RAPORT Z KONSULTACJI SPOŁECZNYCH

**projektu „Budowy drogi łączącej ul. Stella-Sawickiego
z planowanym Małopolskim Centrum Nauki przy al. Bora-Komorowskiego”**

Zarząd Dróg Miasta Krakowa

Kraków, 4 maja 2020 roku

Rys. schemat przebiegu projektowanego układu drogowego łączącego ul. Stella-Sawickiego z planowanym Małopolskim Centrum Nauki

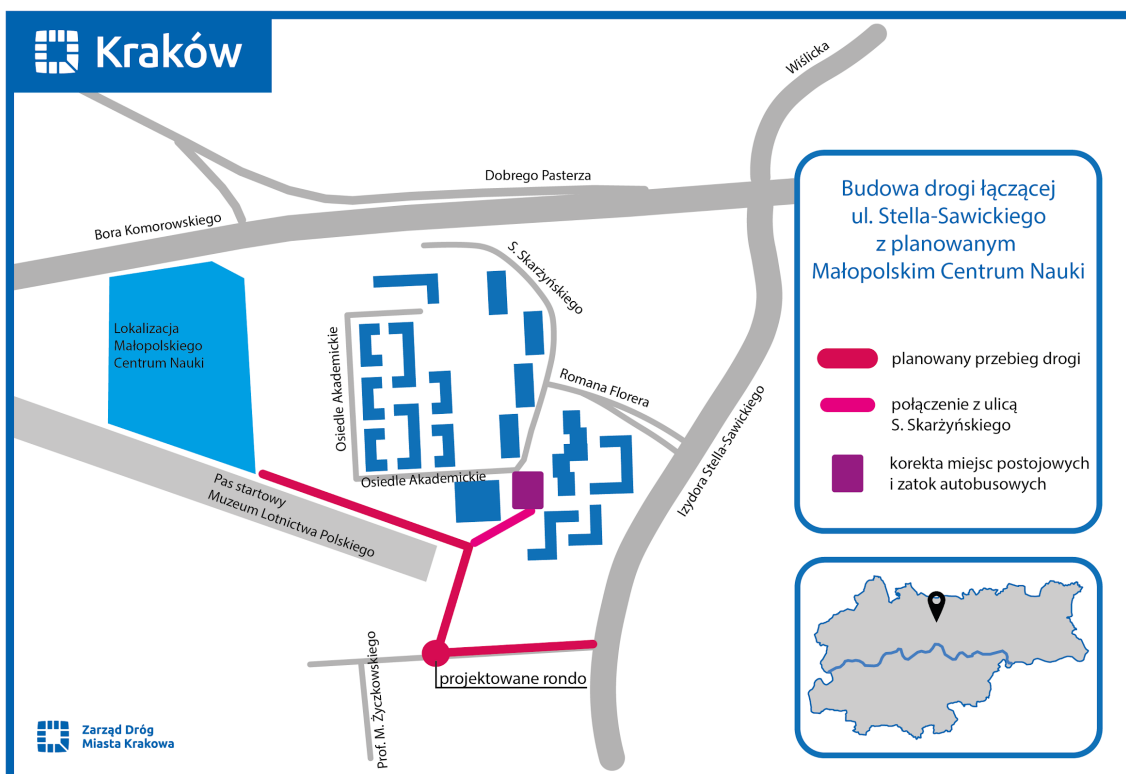
W przypadku 12 opinii wnioskowane jest bezpośrednio, by droga została poprowadzona od strony al. Bora-Komorowskiego.

W przypadku 3 wypowiedzi jednoznacznie wyrażona została opinia by nie budować drogi od strony ul. Stella-Sawickiego.

Z czego w 20 przypadkach pojawił się wniosek o podłączenie drogi od strony al. Bora-Komorowskiego, w związku z widocznymi w terenie zjazdami w kierunku pasa startowego. Prośba o ponowne rozważanie możliwości wybudowania łącznika z wykorzystaniem istniejącego pasa włączenie od estakady przy centrum handlowym Serenada.

W 40 przypadkach wyrażono opinię by nie budować drogi od strony ul. Stella-Sawickiego. W części przypadków jako uzasadnieniem przytoczony został fakt sąsiedztwa zachodniej części zabytkowego pasa startowego lotniska Rakowice-Czyżyny, przestrzeni rekreacyjnej dla mieszkańców, jak również walor środowiskowy terenu zieleni, z którego każdego dnia korzysta wielu mieszkańców również sąsiednich obszarów. W związku z tym postulowane jest nie wprowadzenie ruchu kołowego w ten obszar.

W odniesieniu do opisu sytuacji obrazującego powody, dla których droga została wyznaczona do zaprojektowania od strony ul. Stella-Sawickiego zostało przedstawionych szereg opinii wyrażonych przez ankietowanych, oscylujących wokół poniżej wyszczególnionych zagadnień. Wskazywano na potrzebę:

- zachowania zielonej otuliny pasa startowego,
- zachowanie jak największego obszaru zieleni, nawet kosztem przepustowości dla samochodów oraz ograniczenie szkód wynikających z tzw. betonowania kolejnego obszaru zieleni,
- w razie konieczności podłączenia drogowego, poprowadzenia drogi w tunelu jako przedłużenie ul. Życzkowskiego,
- budowy dodatkowego wjazdu i wyjazdu od al. Bora-Komorowskiego,
- zbudowanie parkingu podziemnego w sąsiedztwie planowanego Małopolskiego Centrum Nauki w związku z przewidywanym szerokim promowaniem Centrum dla odwiedzających nie tylko z Krakowa, ale i całego województwa,

- poprowadzenia drogi od strony ul. Stella-Sawickiego wyłącznie w miejsce aktualne drogi technologicznej (tzw. droga z płyt),
- odstąpienia od prowadzenia drogi od strony ul. Stella-Sawickiego,
- wskazane byłoby połączenie skrzyżowania z planowanym skrzyżowaniem ulic Stella-Sawickiego i Orlińskiego. Umożliwienie dzięki temu bezpiecznych lewoskrętów zarówno od strony ul. Życzkowskiego, jak i Orlińskiego lub stworzenie tam ronda obsługującego obie te drogi,
- wskazano, że bardzo dobrym i korzystnym dla bardzo wielu osób jest uruchomienie komunikacji miejskiej w tym miejscu. Linia na trasie przez Rondo Ofiar Katynia - Nowy przystanek MCN/Osiedle Akademickie.

Z uwagi na obowiązujące przepisy w zakresie projektowania i budowy dróg oraz zasady bezpieczeństwa ruchu drogowego brak jest możliwości skomunikowania MCN od al. Bora-Komorowskiego w istniejącym układzie drogowym.

Ewentualne podłączenie z al. Bora-Komorowskiego można by analizować w ramach przebudowy węzła drogowego Bora-Komorowskiego/Dobrego Pasterza. Zakres takiej przebudowy (węzeł na drodze krajowej o kategorii drogi głównej przyspieszonej) byłby inwestycją o charakterze strategicznym na podstawowym układzie komunikacyjnym miasta. Inwestycja taka nie jest ujęta w Wieloletnim Planie Inwestycyjnym Krakowa na lata 2020-2043 i jej przygotowywanie nie jest obecnie procedowane.
